浜岡原子力発電所
基準津波の策定のうち
プレート間地震の津波評価について
(コメント回答)

2023年1月27日

コメント回答の概要

コメント回答に伴うプレート間地震の津波評価結果の変更

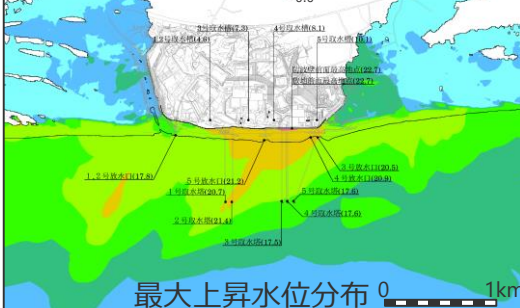
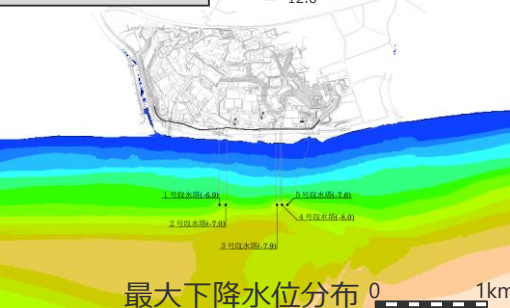
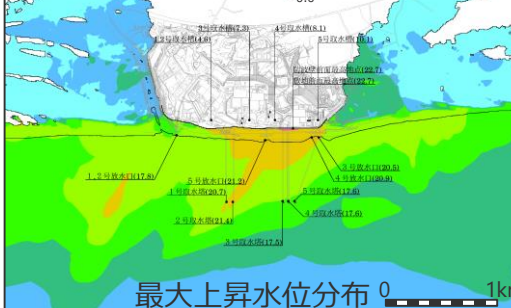
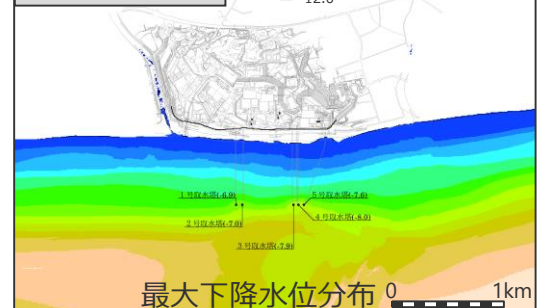
- 今回のコメント回答に伴うプレート間地震の津波評価結果の変更は以下のとおり。
- 水位上昇側の評価結果について、最も影響の大きいケースに変更はない。水位下降側の評価結果については、選定ケースが変更となったが、津波評価結果の最大下降水位分布に大きな違いはなく、3、4号取水塔の水位低下時間は13.6minとなった。

検討波原モデルA 大すべり域の数：東海地域2箇所
大すべり域の位置：敷地に近い大すべり域を東へ30km移動・大すべり域間の距離120km、ライズタイム90s、破壊伝播速度1.0km/s、破壊開始点P1

最大下降水位(T.P. m)(水位低下時間)	
3号取水塔	4号取水塔
海底面 (13.6min)	海底面 (13.5min)

日本海溝の津波評価手法モデルとの比較

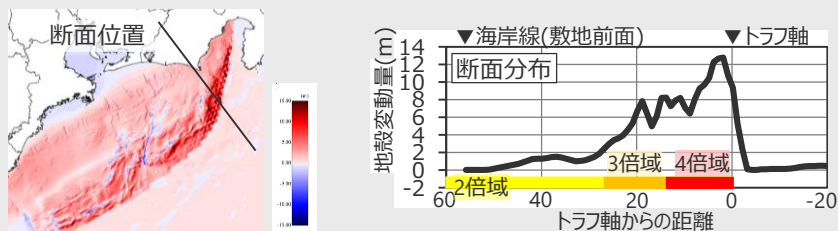
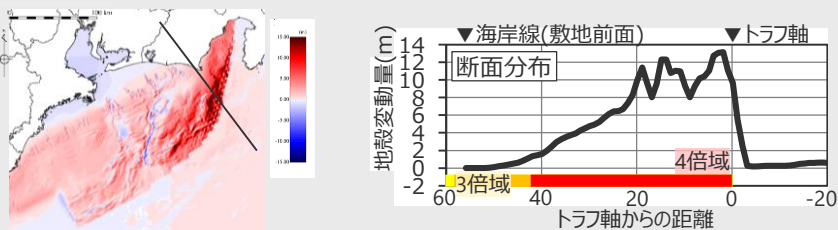
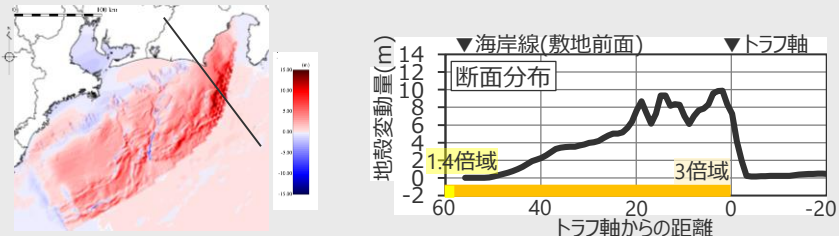
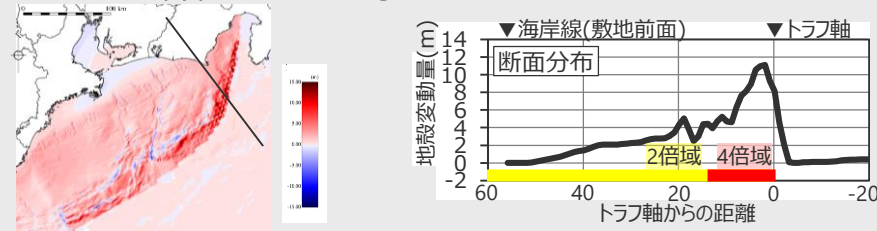
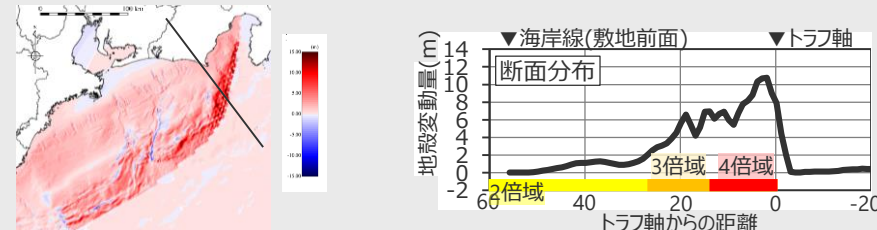
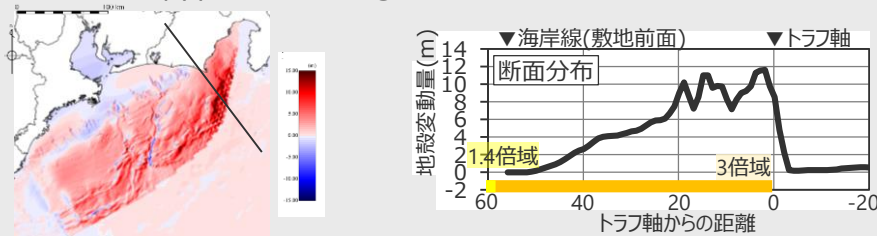
- 日本海溝の手法を用いたモデルとの比較において、検討波源モデルCの妥当性について更に説明を加えること。

- 次に、敷地への津波影響が大きい敷地前面の地殻変動量分布について比較した結果は以下のとおり。
- 検討波源モデルは、日本海溝の津波評価手法モデルと同程度の最大10m程度の地殻変動量となっている。
- 敷地周辺に着目し、敷地周辺への津波影響を特に考慮した検討波源モデルA・Dは、同じく敷地周辺への津波影響を特に考慮した日本海溝の津波評価手法モデル②③と同様に、トラフ軸付近等で特に大きい地殻変動量分布となっている。
- 南海トラフ広域に着目し、広域の津波特性を考慮した検討波源モデルCは、同じく広域の津波特性を考慮した日本海溝の津波評価手法モデル①と同様に、陸沖方向に幅広い地殻変動となっている。

・超大すべり域・大すべり域の位置を東へ60km移動させ、敷地前面において超大すべり域・大すべり域がある条件に揃えた。

No.2コメント回答（水位下降側の詳細パラメータスタディの実施方法） 各波源モデルの詳細パラメータスタディ（今回説明） （水位下降側：基準断層モデル2-3の例）

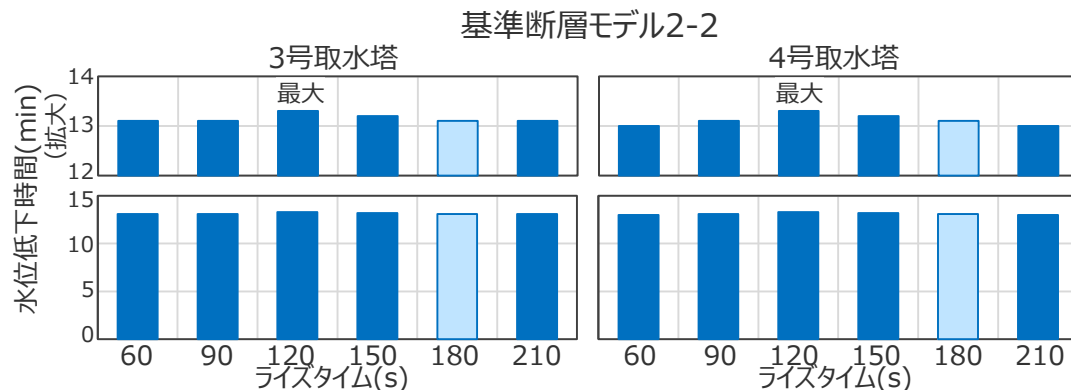
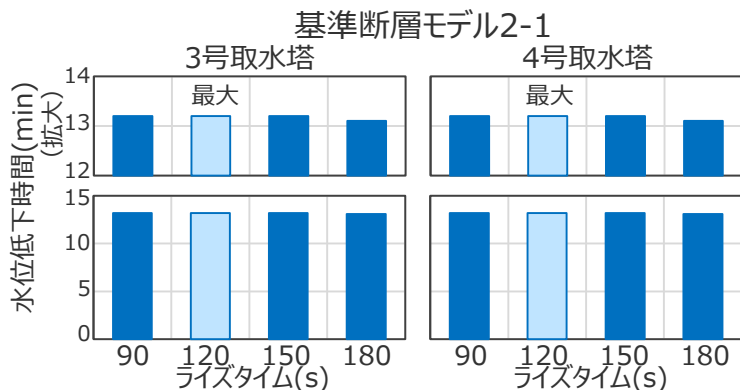
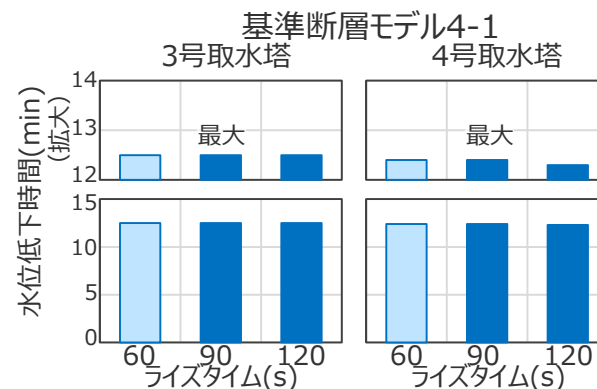
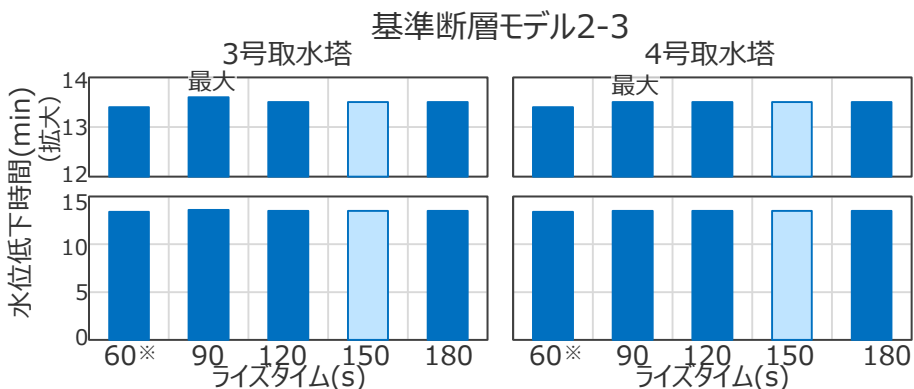
- 水位下降側のライズタイムのパラメータスタディにおいて影響の大きい複数のケースについて、更に破壊伝播速度および破壊開始点のパラメータスタディを実施した結果は以下のとおり。
- より網羅的に検討した結果、一部の基準断層モデルにおいて選定されるケースが変更となったが、ライズタイムの違いによって、破壊伝播速度・破壊開始点のパラメータスタディ結果は大きく変わらないことを確認した。

ライズタイム(s)	60	90	120	150	180	210
破壊開始点・破壊伝播速度のパラメータスタディによる水位低下時間の最大値 (min)	13.0	13.1	13.3	13.2	13.1	13.0

ライズタイム(s)	60*	90	120	150	180
破壊開始点・破壊伝播速度のパラメータスタディによる水位低下時間の最大値 (min)	13.4	13.6 (13.52)	13.5 (13.49)	13.5 (13.49)	13.5 (13.42)

No.3コメント回答 (詳細パラメータスタディによる影響の大きいケースの選定方法)

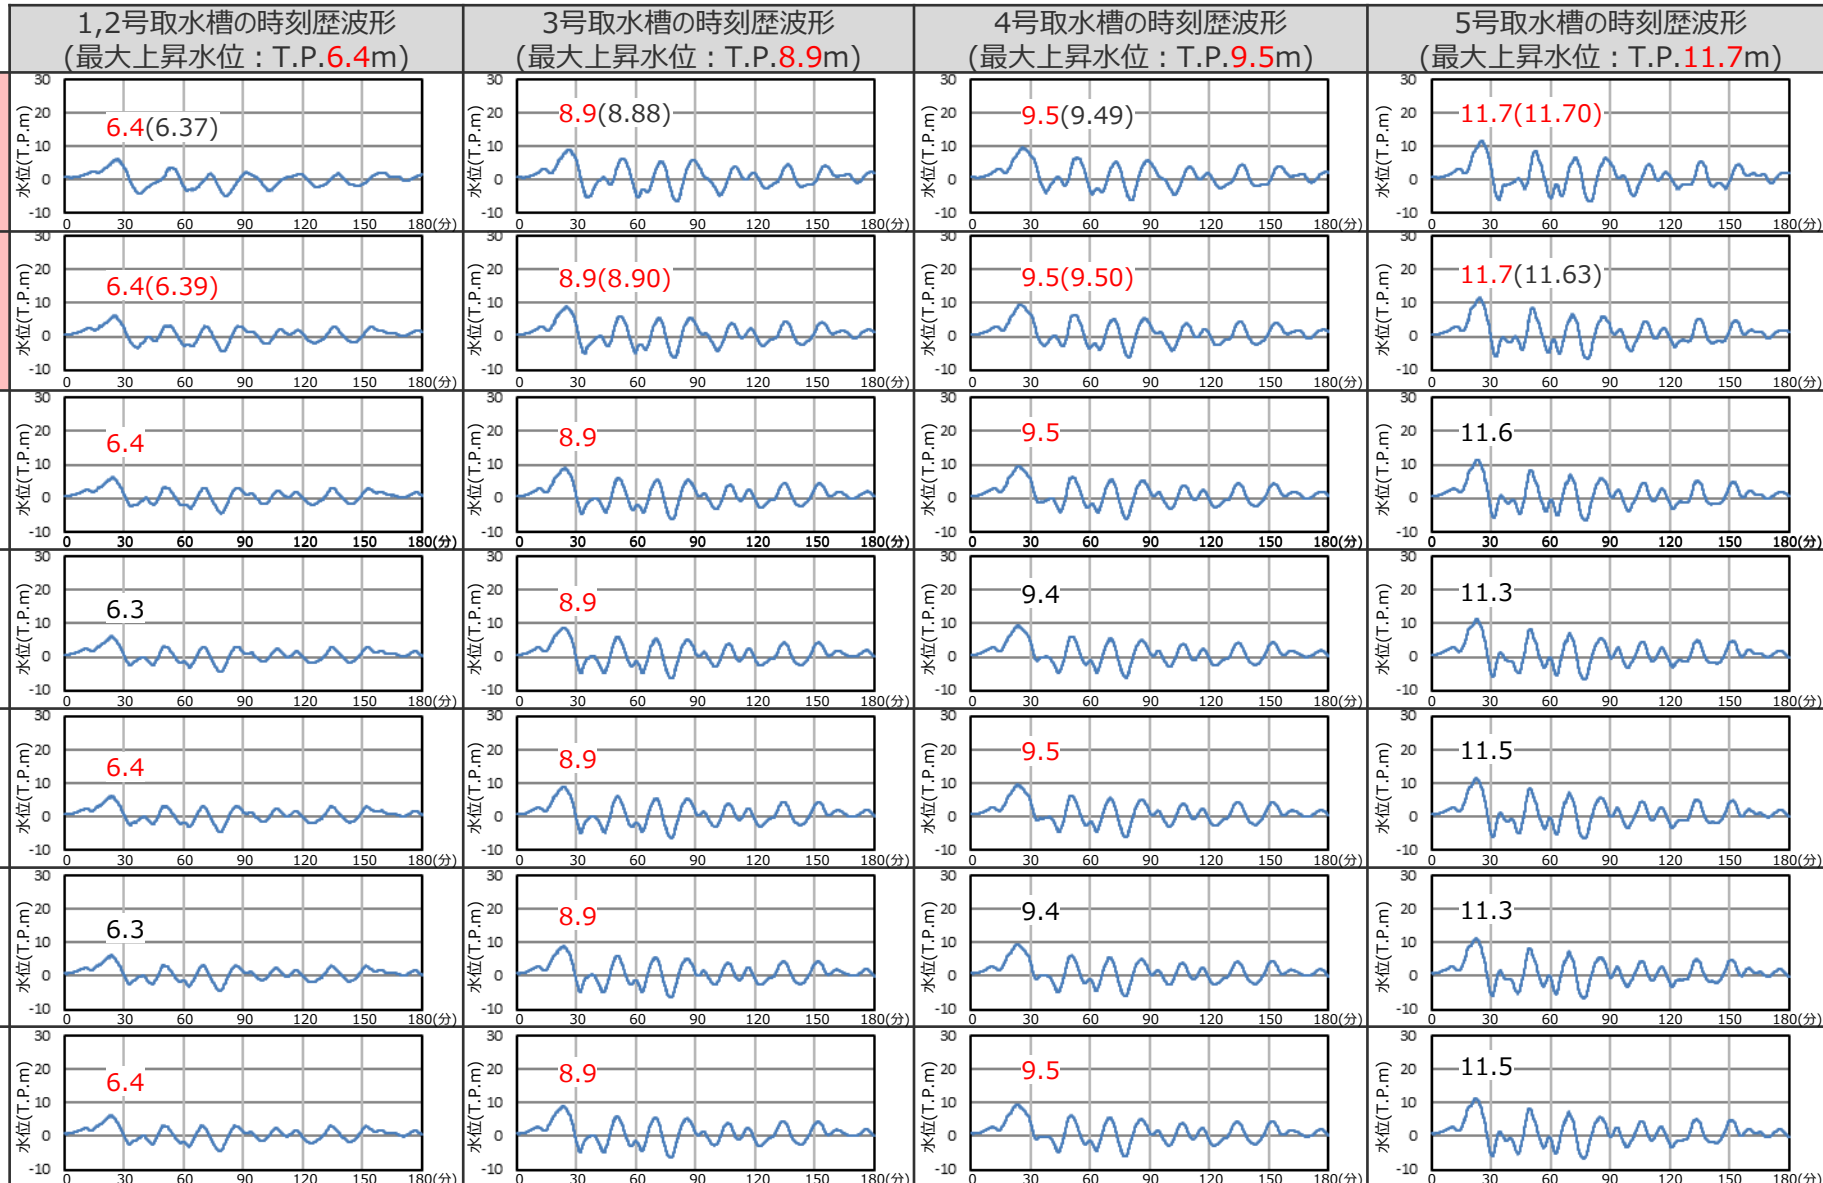
小数第1位までの津波高等から、着目する全ての評価地点において津波高の最大値 (表中赤字) を持つケースが2ケース存在
→小数第2位を確認

着目する全ての評価地点における津波高の最大値を網羅するケースの組み合わせとして選定

（水位上昇側：基準断層モデル3-1～3-3の時刻歴波形比較）

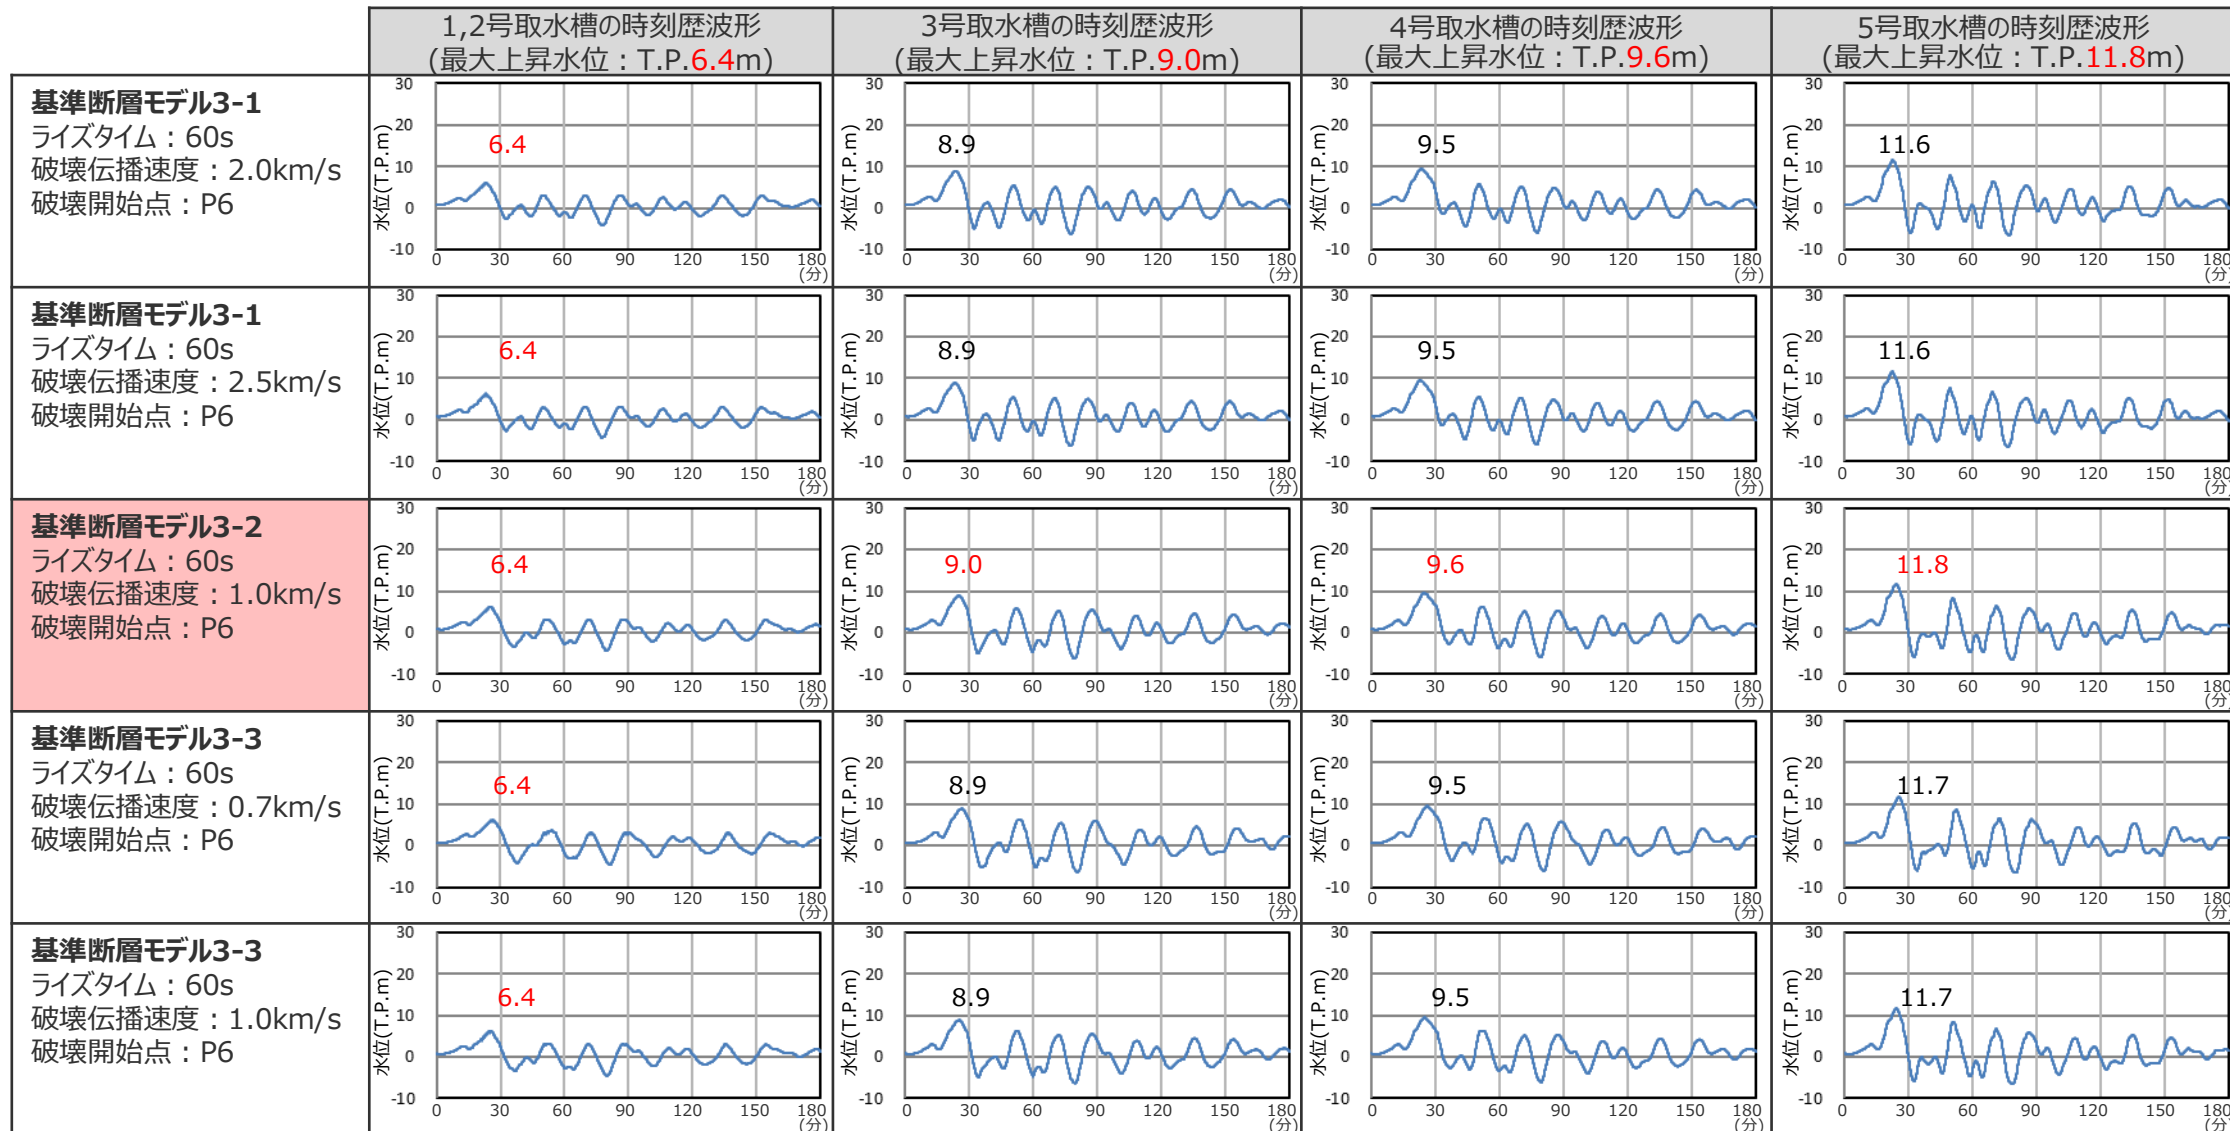
- 今回のコメント回答（No.3コメント回答）を反映した詳細パラメータスタディによる敷地への影響の大きいケースの選定結果は、以下のとおり。
- No.3コメント回答（詳細パラメータスタディによる影響の大きいケースの選定方法）に伴い、水位上昇側の1～5号取水槽に影響の大きいケースを追加した。

■ 選定した代表ケースについて津波波形を比較した結果、異なる傾向（津波波形の全体的な形状が異なる、最大値が発生する波峰等が異なる、等）を有するケースはなく、水位上昇側の1～5号取水槽への津波影響は基準断層モデル3-2により代表できることを確認した。
